HENVENDELSER MODTAGE I HØRINGSPERIODEN

FORSLAG TIL LOKALPLAN FISKETORVET II

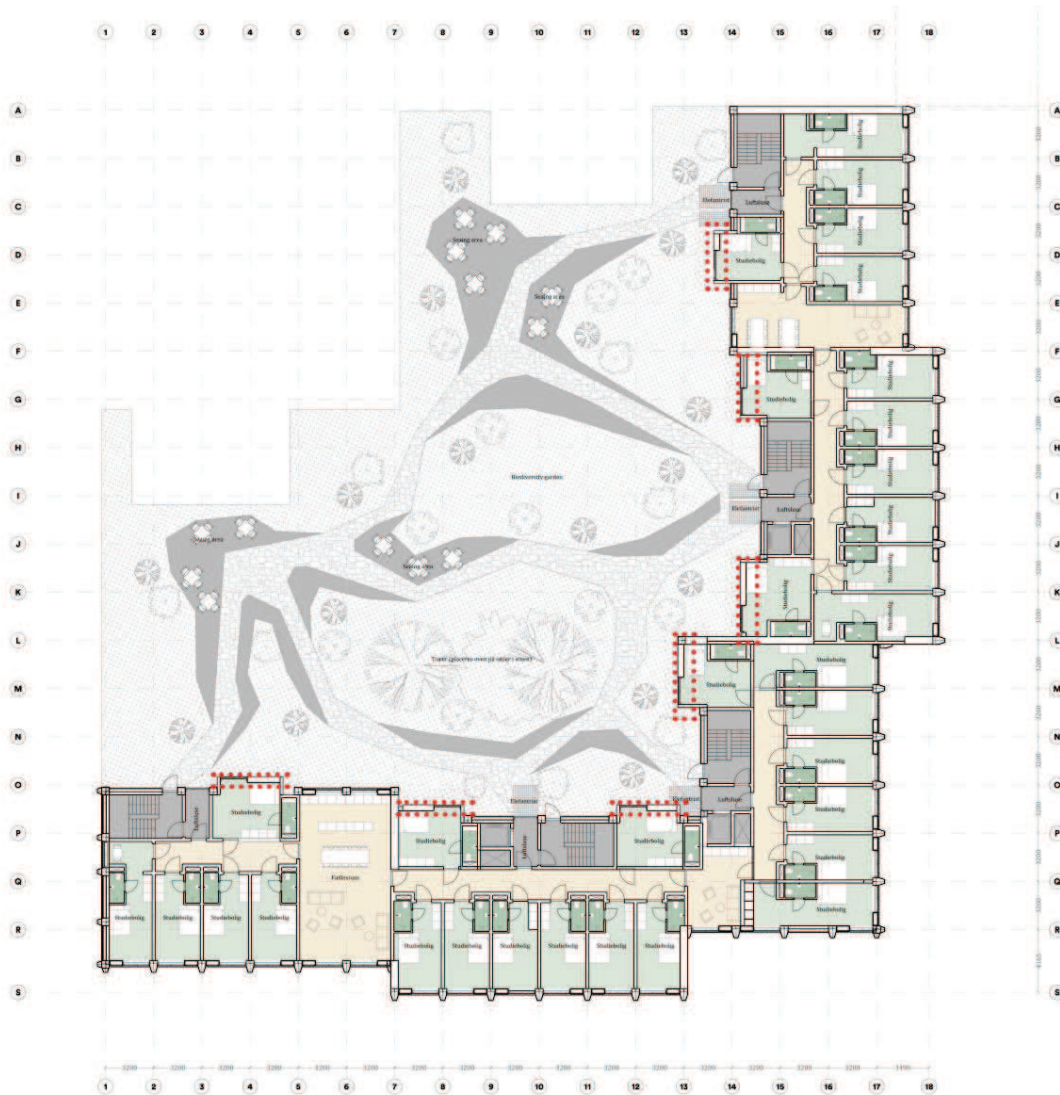
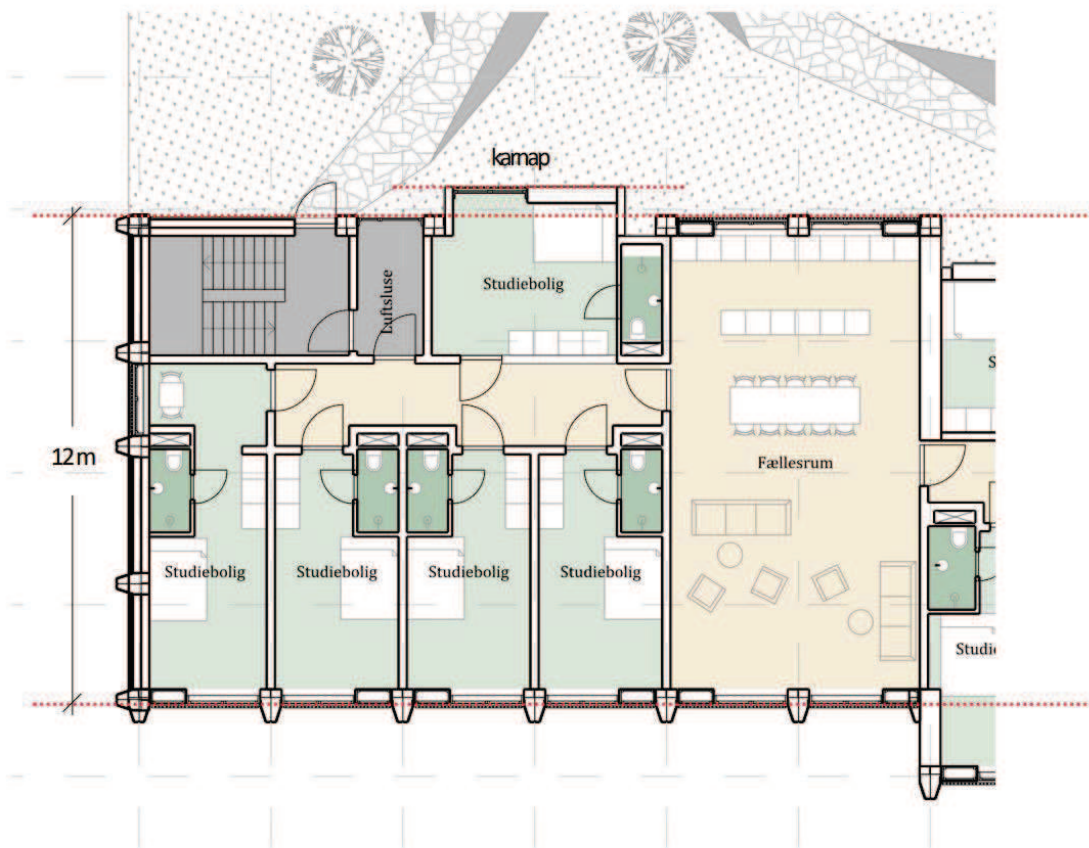
I lokalplansforslagets § 6, stk. 2, anføres, at "[...] karnapper [...] og lignende må etableres ud over byggefeltet og i den dybde, der er angivet i § 7, stk. 3." I lokalplansforslagets § 6, stk. 4, anføres endvidere, at den maksimale husdybde for byggefelt D er 12 meter fra yderside af facade til yderside af facade (dog 13 meter for bygningsenhed D3).

Fisketorvet ser gerne og foreslår hermed, at lokalplansforslaget justeres, så det giver mulighed for, at der i byggefelt D ud over den maksimale husdybde tillige kan etableres karnapper med den form og placering, som fremgår af den som bilag 1 vedlagte skitse.

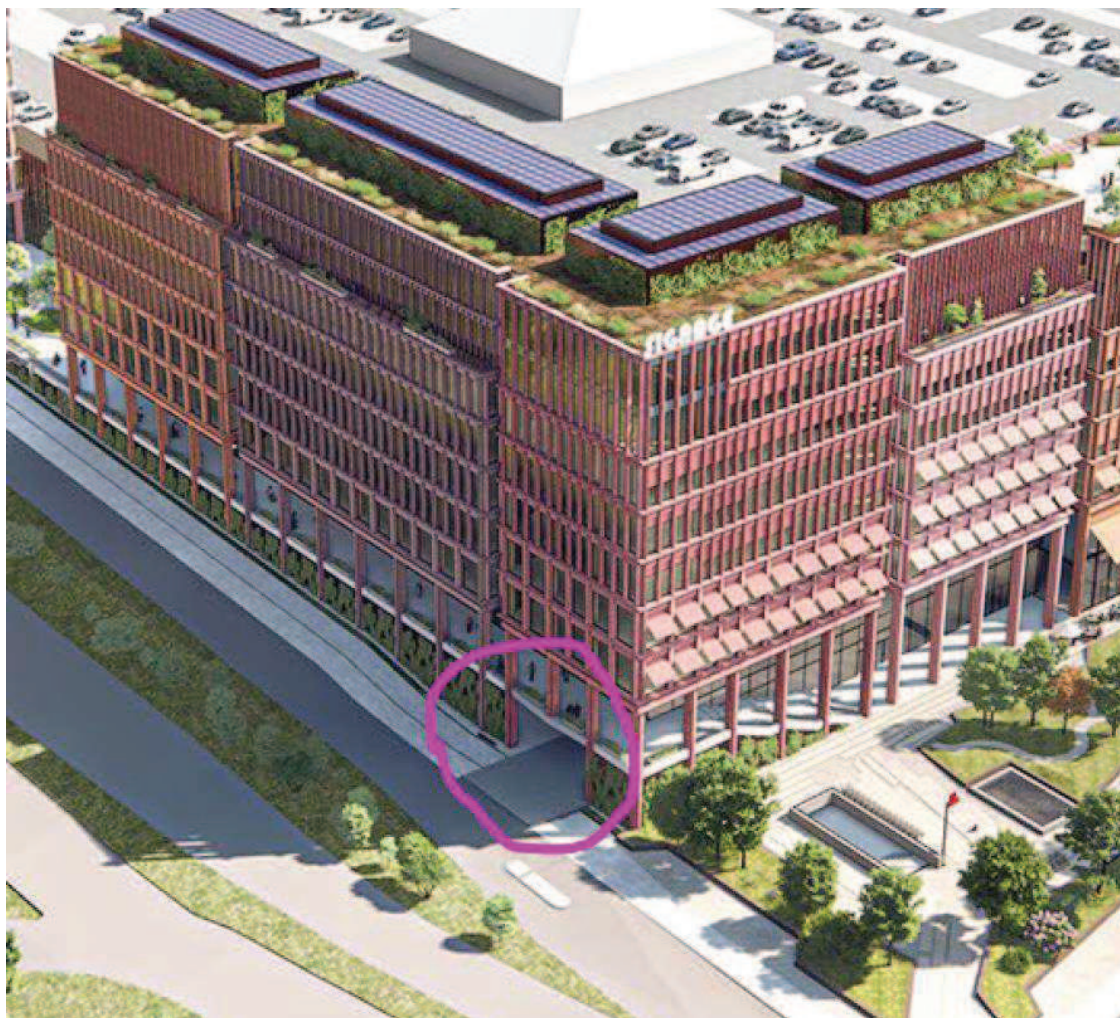
HOFOR er blevet opmærksomme på, at det er uklart hvorledes lokalplanforslaget definerer / fastlæggelser fremtidig bebyggelse i etage 0 – det der i dag svarer til terrænniveau for kommende metrostation / eksisterende vareindkørsel / parkeringsområde for Fisketorvet.

Det er altså uklart for HOFOR hvilke / hvilken tegning, der definerer lokalplanens byggefelt i etage 0.

Omtalte indkørsel til Fisketorvet er markeret med lyserød i nedenstående kortudklip fra Lokalplansforslag Fisketorvet II.

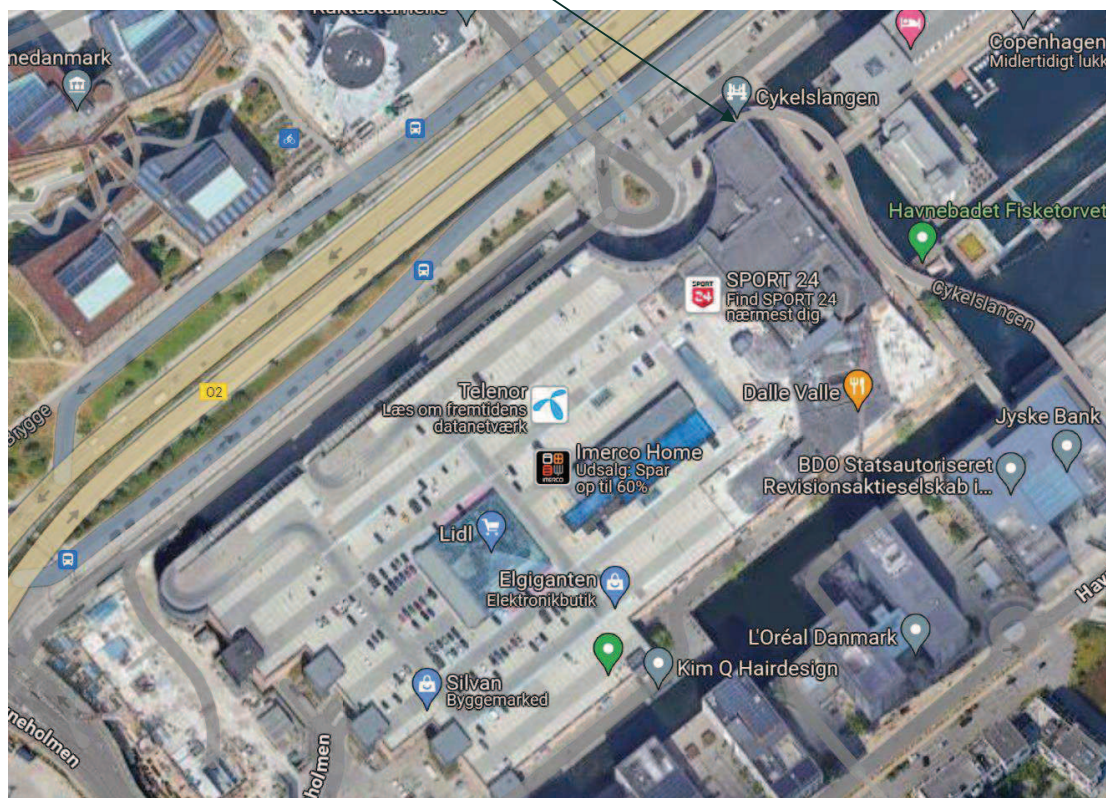
Der gøres opmærksom på, at man ikke overholder de matrikulære skel, idet fx træbryggerne Y og Z er placeret på Castellum 5 i Københavns matrikel. Derfor kan der naturligvis ikke etableres træbrygger på dette areal, hvilket ligeledes gælder anløbspladser til både mv.

Derudover gøres der særligt opmærksom på, at p-pladser placeres på Fisketorvet jf. nedenfor, tilhører Castellum 4 i København ApS.

Kort 1

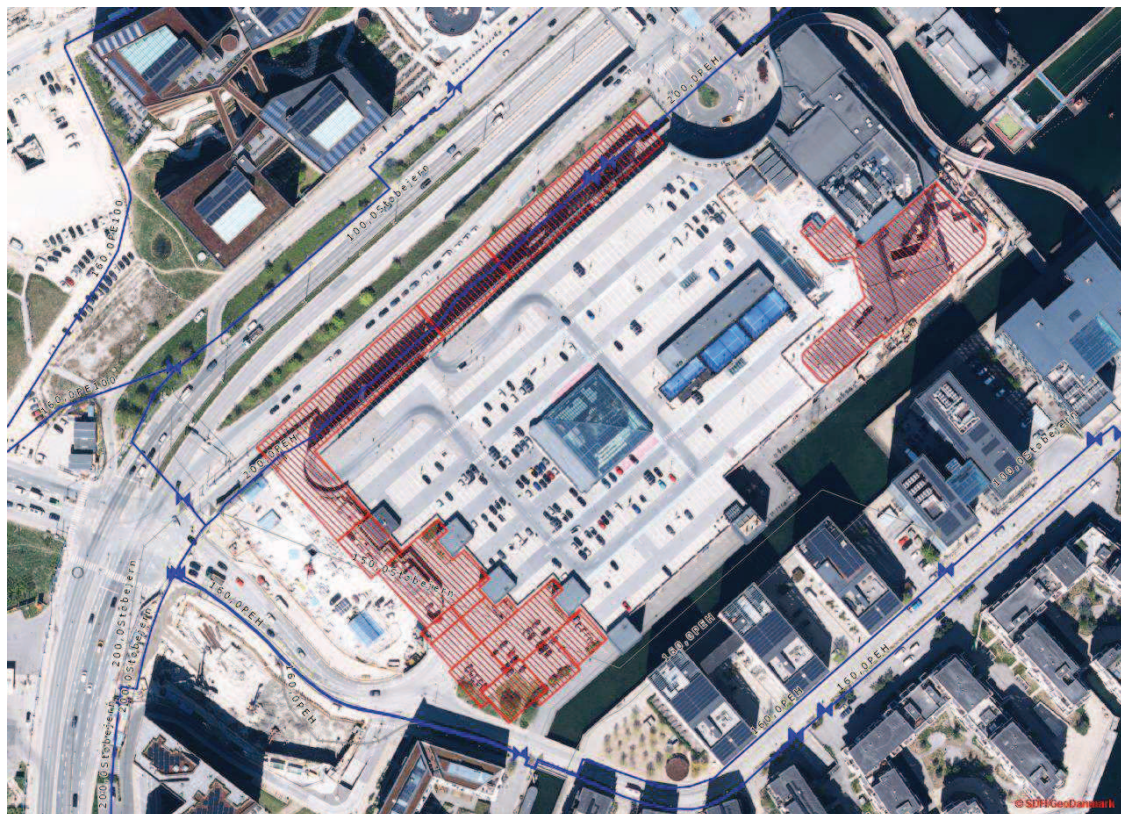
HOFOR Vand ejer en vandforsyningsledning, som er beliggende langs Fisketorvets facade ud mod Kalvebod Brygge (Kort 1). Ledningen ligger uden for det udlagte vejareal. Ledningen forsyner Fisketorvet med vand til almindelige brugsformål og brandslukningsformål. Som udgangspunkt kan ledningen ikke nedlægges uden store konsekvenser for forsyningen til Fisketorvet.

HOFOR Vand ønsker at indgå i en dialog med Fisketorvets rådgiver omkring vandforsyningsledningen, dens beliggenhed og den fremtidige forsyning til Fisketorvet.

Kort 2

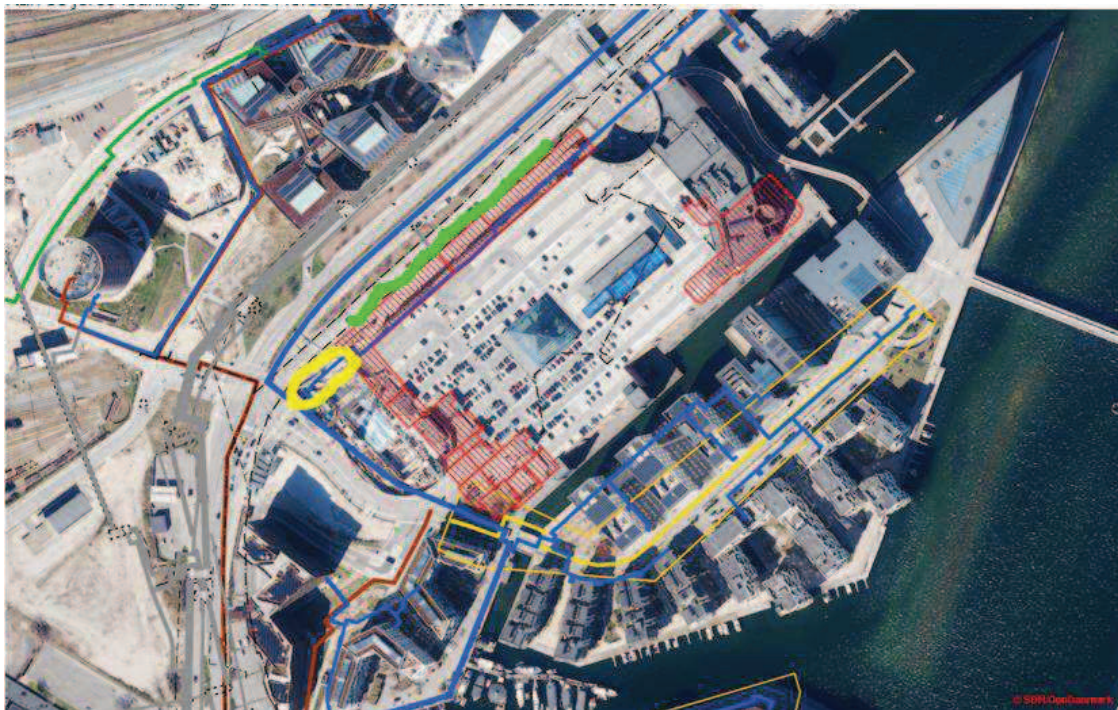
HOFOR Varme gør opmærksom på, at gul markeret ledning (kort 2) har været flyttet en gang pga. den nye metrostation til Fisketorvet. Ved ledningens nuværende placering er der en opmuret rampe (kort 2 grøn markering), som sætter en begrænsning for, hvor langt op man kan flytte ledningen og svært at se hvor man vil få plads til en eventuel omlægning. Derudover er det vigtig at HOFOR Varme Drift stadig kan komme til ledningen i forhold til evt. havari eller anden beskadigelse. Det ønskes fra HOFOR Varme at nuværende tracé kan bevares.

Høringssvar fra Grundejerforeningen Tømmergraven Bilag A

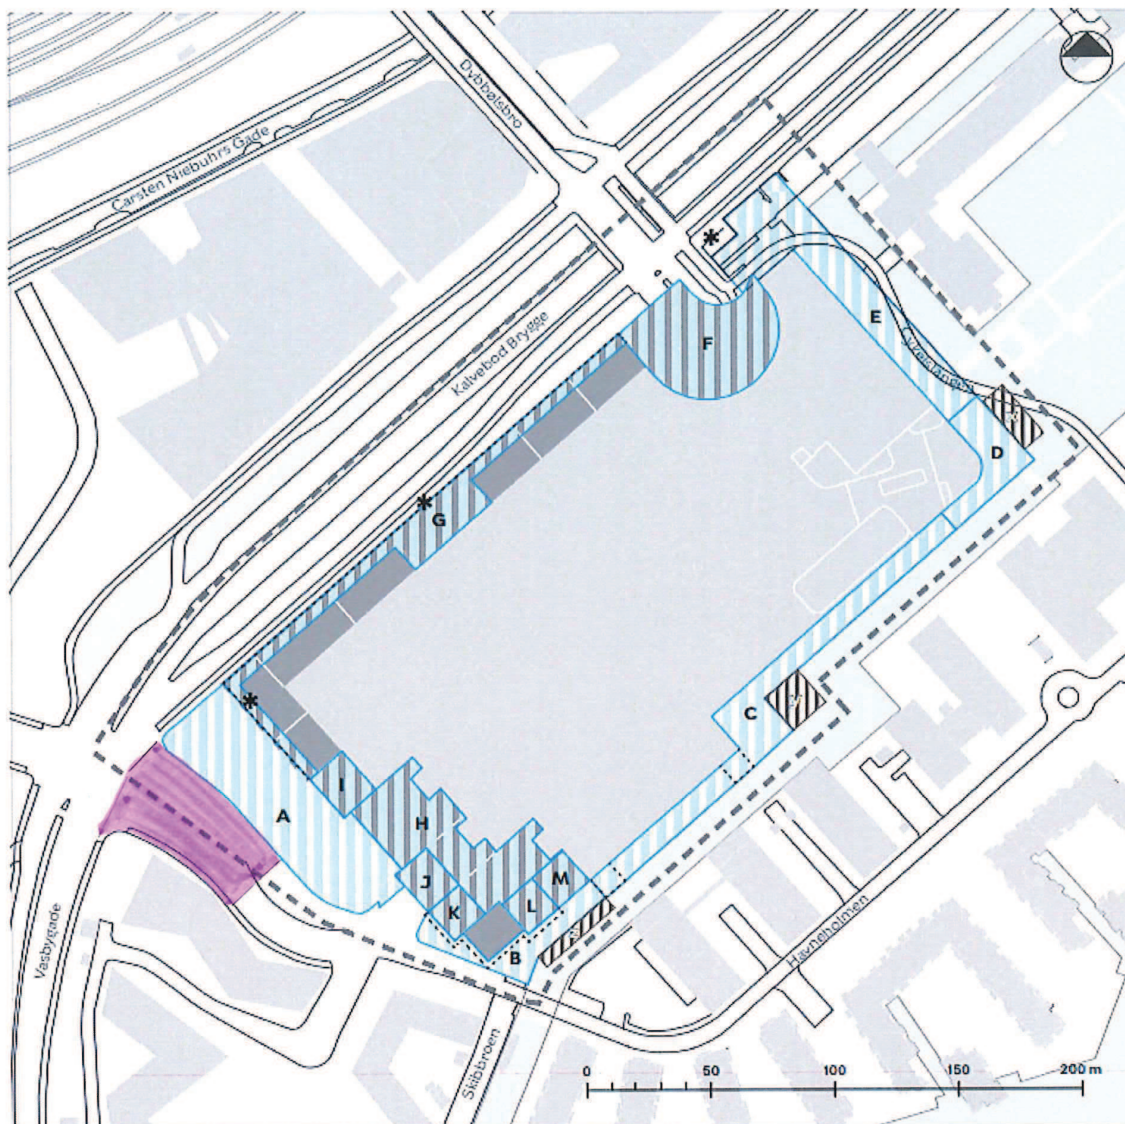
Grundejerne finder det væsentligt, at der som en del af lokalplanen sikres en fremadrettet rationel drift, vedligeholdelse og fornyelse af den del af Havneholmen, der er beliggende langs Byrum A på lokalplansudkastets Tegning 7A, vist på vedlagte **Bilag A**, da denne i dag er beliggende delvist på Grundejerforeningen Tømmergravens område og delvist på Grundejerforeningen Havneholmens område.
